Projet éolien citoyen des Côtes (Saint-Hilaire la Croix)

**Mémoire en réponse aux demandes de précisions de la
DREAL AURA / UîD CAP**

(Courrier de recevabilité du 28 avril 2025 /

Carte du tracé initial non retenu suite aux résultats de l'étude d'impact

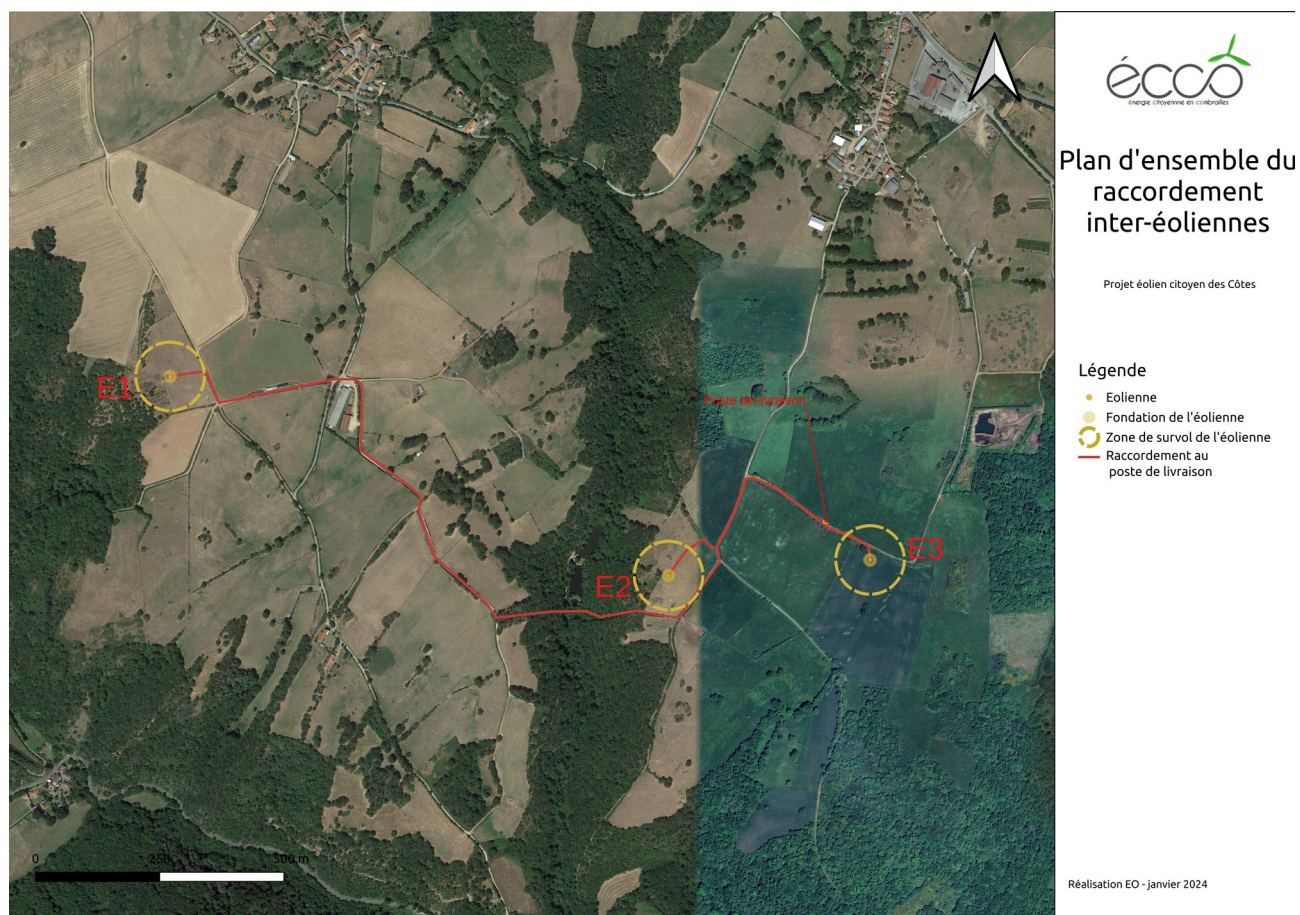
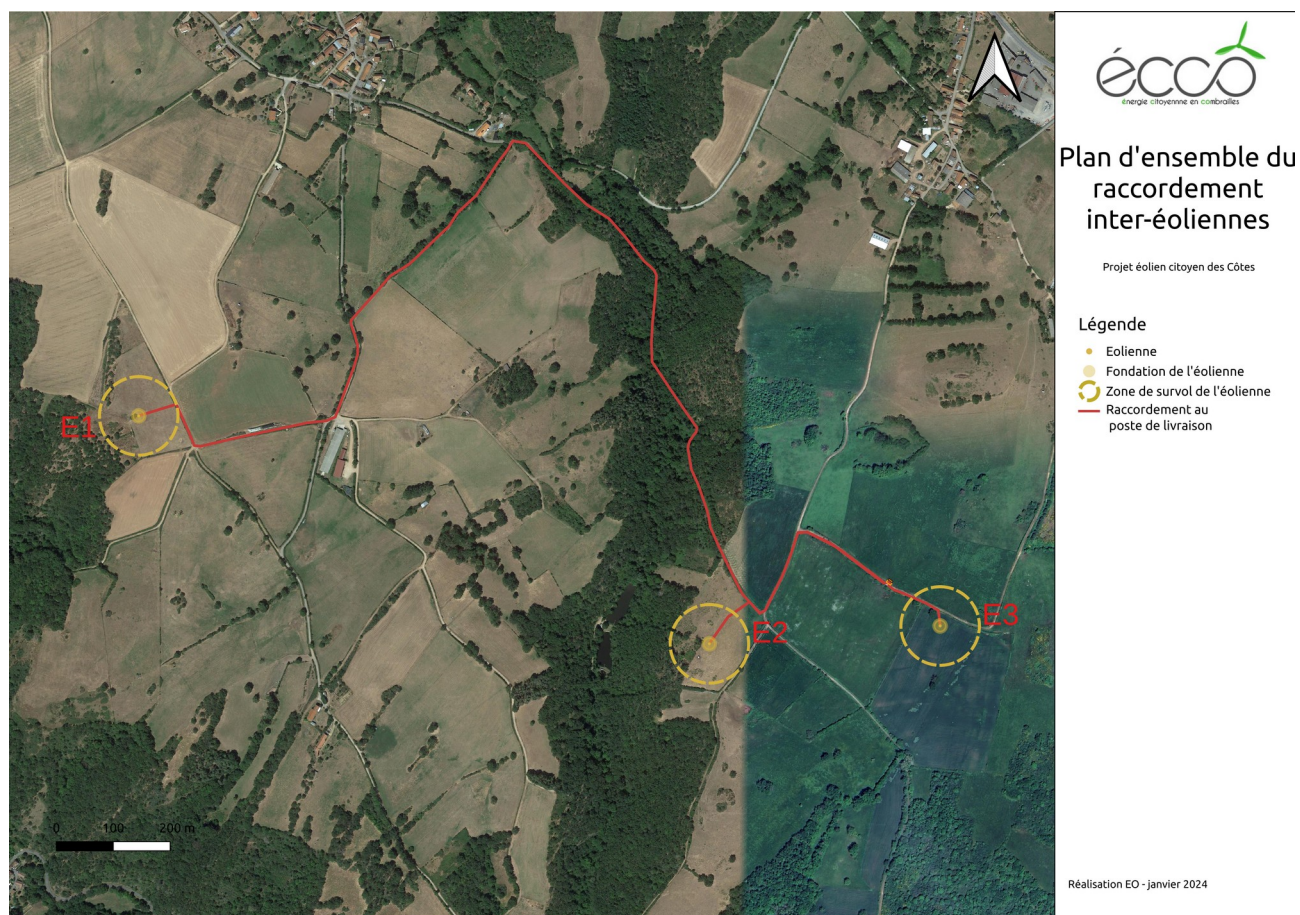
EVIT1 : cette mesure ne prend pas en considération les emprises du raccordement électrique interne du parc éolien. Il est demandé au pétitionnaire d'inclure les emprises associées à son analyse et rechercher un évitement des secteurs à enjeux, dans la mesure du possible (pour ces infrastructures électriques, nous notons que seule la mesure d'adaptation du calendrier des travaux est susceptible de réduire les impacts associés ; la question de la recherche d'un itinéraire alternatif moins impactant pour le milieu naturel reste, selon nous posée).

D'autres tracés alternatifs ont été envisagés pour le raccordement interne notamment un tracé plus direct qui n'a pas été retenu.

En effet, pour limiter au maximum les impacts, il a été décidé pour la réalisation du tracé du raccordement inter-éolienne de s'appuyer sur les chemins existants. Pour limiter l'impact des travaux d'enfouissement, le tracé évite également les zones à forte pente dans les espaces agricoles. Le tracé présenté correspond à celui issu de cette démarche de moindre impact environnemental en évitant notamment de traverser le vallon des Rioux.

Carte du tracé retenu

Les enjeux identifiés par l'étude naturaliste ont été pris en compte notamment en évitant tout travaux entre mars et juillet pour limiter le dérangement des amphibiens. Il est à noter que le chemin est utilisé par des engins agricoles, quelque soit la saison, qui peuvent déjà être source de dérangement du milieu naturel. Par ailleurs, pour limiter l'impact sur le ruisseau, la traversée se fera par une technique de forage dirigé plutôt que par une tranchée.

La recherche d'itinéraires alternatifs a été réalisée en cours d'étude et n'est pas présentée dans le dossier. Le tracé retenu est celui de moindre impact environnemental pour le milieu naturel.

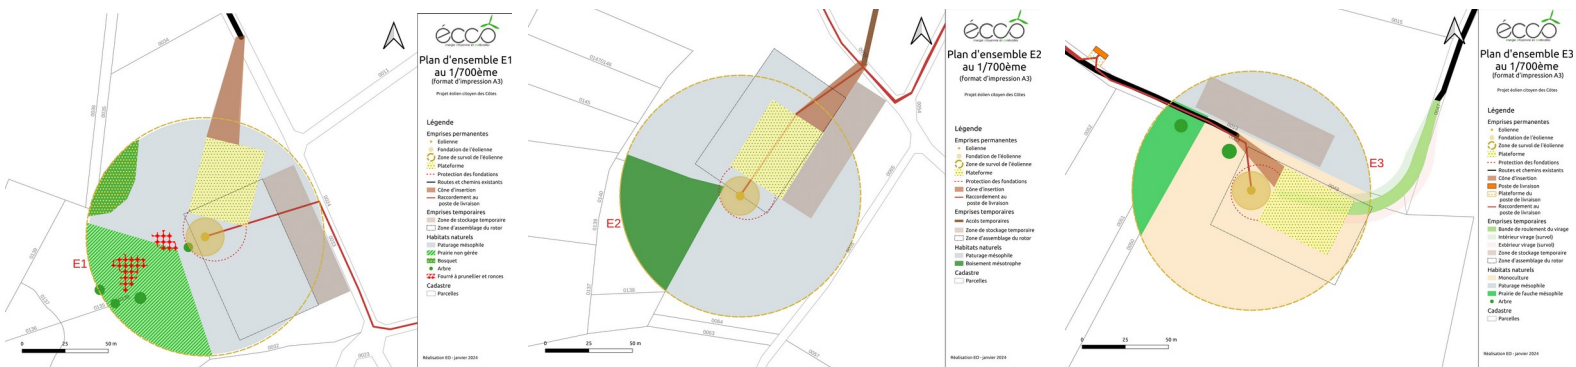
Enfin, il est rappelé que les modalités d'entretien proposées devront respecter le cycle de vie des espèces exploitant les haies. A cet effet, il est vivement recommandé qu'un document formalise les modalités de gestion et de suivi qui seront assurées lors de la phase exploitation pour les haies.

Il est prévu une mesure de suivi de la reprise de la végétation (S4). Ces mesures prévoient un suivi pendant les 3 premières années, puis en année 5, 10 et 25.

Comme précisé dans la mesure : « *Les haies plantées et renforcées feront également l'objet d'un suivi standardisé afin d'évaluer l'efficacité de la mesure* »

« *Si besoin, en cas de problème constaté (végétalisation des plateformes et des voies d'accès et susceptibles d'attirer la faune, apparition de plantes invasives, etc.), des mesures correctives seront mises en place* »

Les compte-rendus des suivis seront envoyés à la DREAL qui pourra le cas échéant demander une modification des modalités d'entretien.
